Réf : SEVS 25-12-210 / 005563/A P

**AVIS DE L'AUTORITÉ ENVIRONNEMENTALE**  
**relatif au projet de construction d'un centre pénitentiaire sur le territoire**  
**de la commune de Crisenoy (77)**

**(2eme avis)**

Figure 1 - Périmètre du projet et du site d'étude (étude d'impact actualisée p. 16)

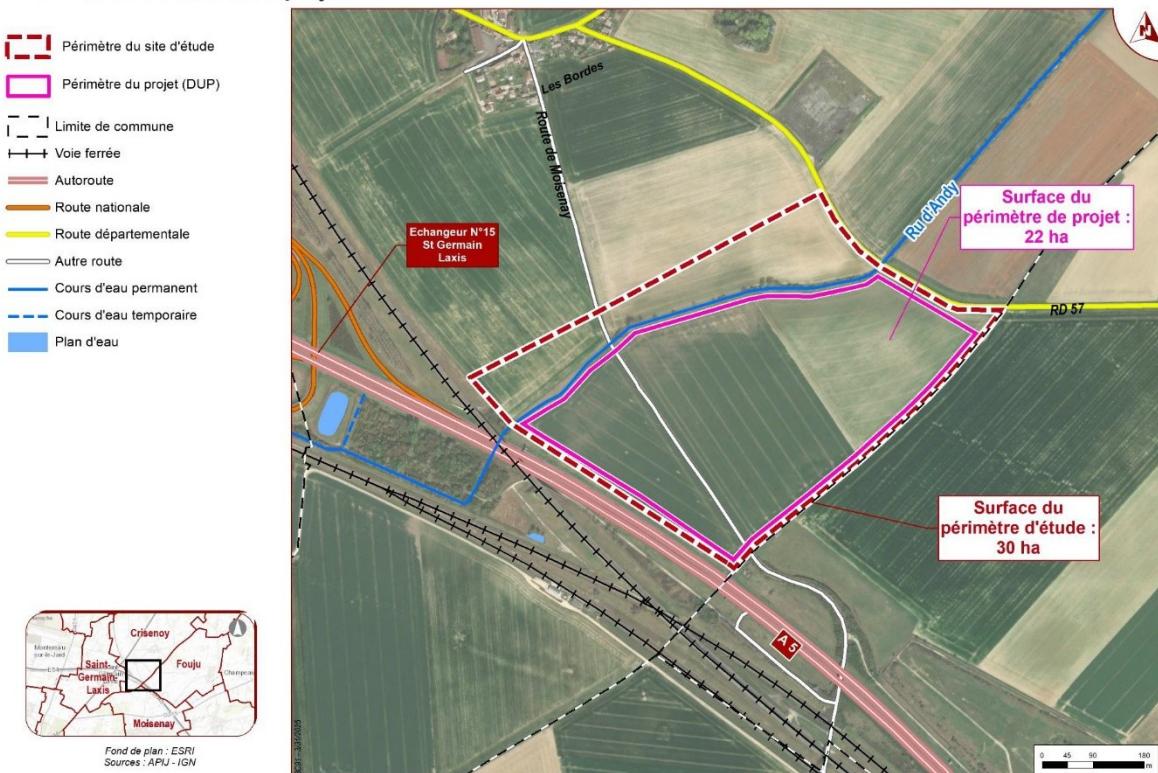
Le projet se localise sur de grandes parcelles agricoles cultivées, notamment en céréales et oléagineux sur une surface de 30 ha, pour une implantation concrète de ses infrastructures sur environ 22 ha, du côté est du ru d'Andy. Le secteur concerné par les travaux est constitué de 9 parcelles agricoles détenues par 6 propriétaires différents. Il est toujours relevé des contradictions dans les chiffres présentés par le porteur de projet : 22 ha (p.32, 39, 383, 442), 25,9 ha (p.325). Le mémoire en réponse fourni par le maître d'ouvrage précise que le foncier du projet représente 24 ha et précise les pages auxquelles les corrections ont été apportées, or les numéros indiqués ne correspondent plus à la nouvelle pagination de l'étude d'impact ce qui nuit à la bonne compréhension.

***L'autorité environnementale recommande de nouveau de corriger dans le corps de son étude d'impact les surfaces concernées par l'implantation du projet.***

Figure 2 – Schéma de principe d'un établissement pénitentiaire (étude d'impact p. 59)

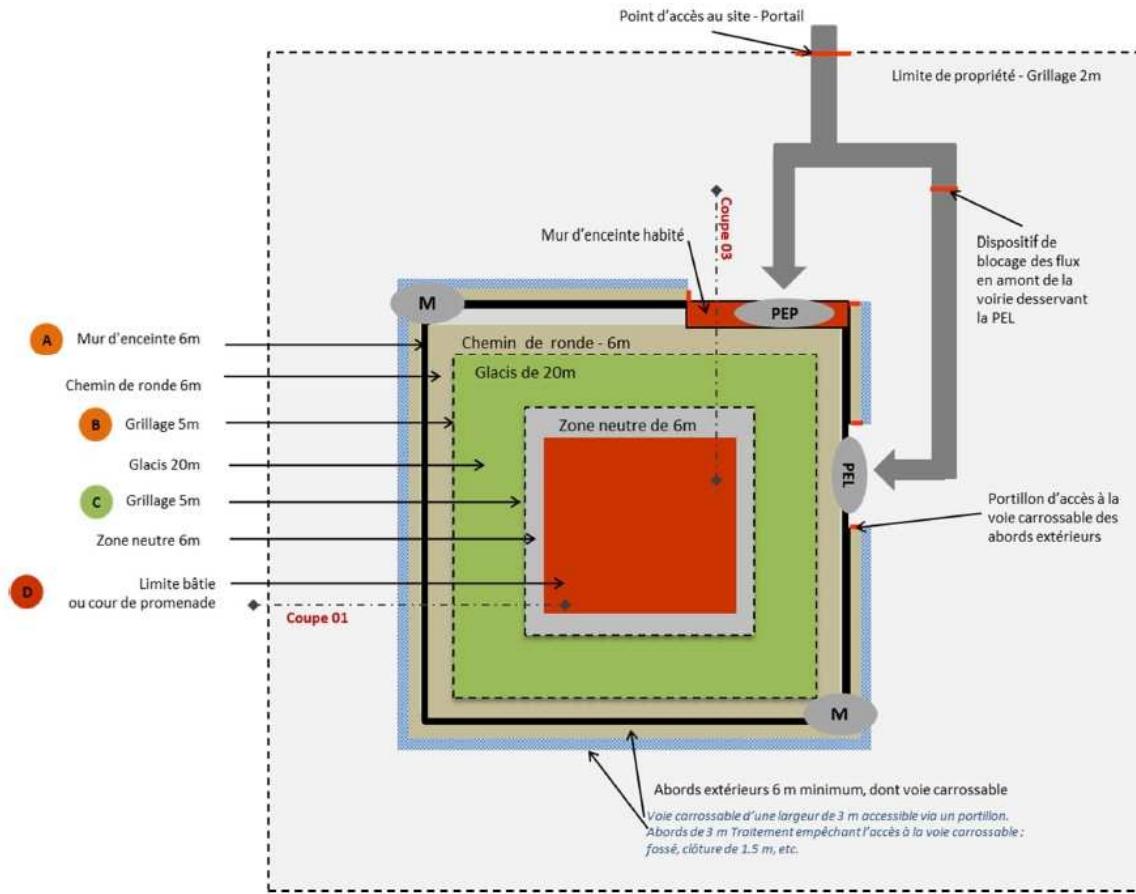
Le site comportera des bâtiments « *enceinte* » au sein desquels seront définis des secteurs « *en détention* » qui accueilleront les détenus, et des secteurs « *hors détention* » pour les activités administratives et logistiques. Les différentes emprises au sol bâti en enceinte sont estimées à environ 35 000 m<sup>2</sup> et pourront atteindre jusqu'à 18 m de haut. Les secteurs « *en détention* » comporteront des bâtiments d'hébergement, des locaux de formation, des locaux de service, une unité médicale, des ateliers de production et de formation professionnelle, ainsi qu'une aire de promenade et des installations sportives. « *Hors détention* », les bâtiments accueilleront une zone de transition, des greffes, des parloirs, et des locaux techniques et de cuisine. Le scénario d'aménagement choisi prévoit une emprise de la zone « *en enceinte* » de 13 ha en intégrant les périmètres de sécurité (zone neutre, glacis et chemin de ronde), avec une surface bâtie de 8,7 ha.

**L'autorité environnementale recommande de préciser, dès que possible, la description des aménagements qui seront réalisés, en particulier les dimensions et la localisation des bâtiments.**

Figure 3 - Situation projetée avec la maison d'arrêt, la ZAC des Bordes et le projet de contournement routier

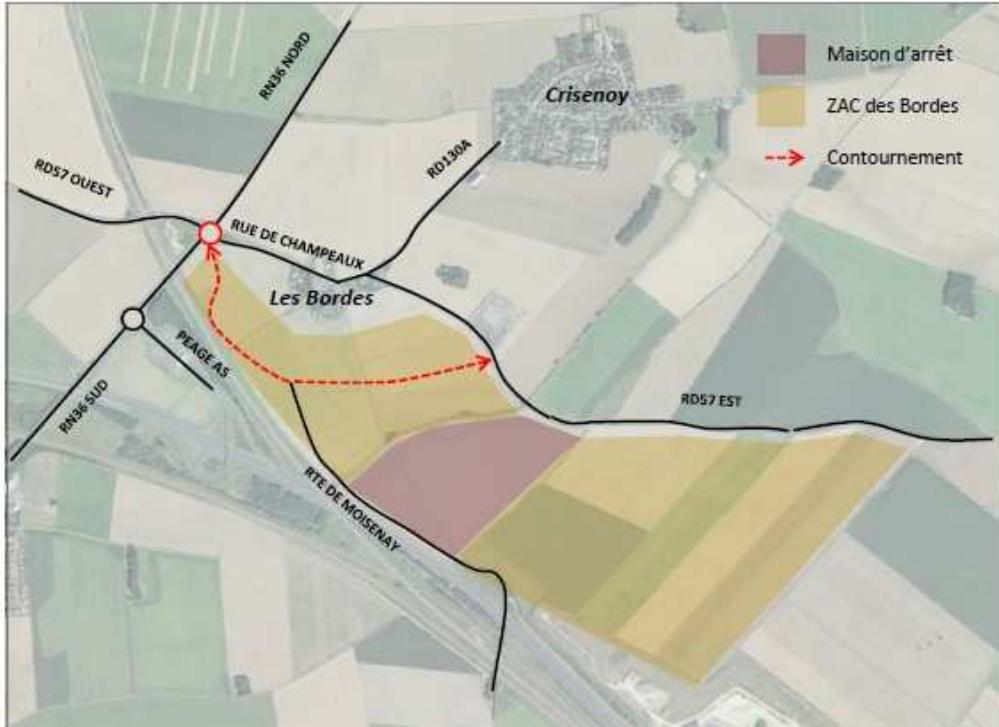
Le projet de centre pénitentiaire étant présenté comme distinct du projet de la ZAC, l'autorité environnementale avait demandé dans son premier avis une révision du périmètre de l'étude d'impact du centre pénitencier pour y inclure les travaux nécessaires à la viabilisation du site (notamment pour l'accès à l'eau potable). L'étude d'impact actualisée n'a pas intégré ces éléments.

**L'autorité environnementale recommande de justifier le périmètre du projet au sens de l'évaluation environnementale et notamment son articulation avec la ZAC et d'en tirer les conséquences par l'actualisation de son évaluation environnementale.**
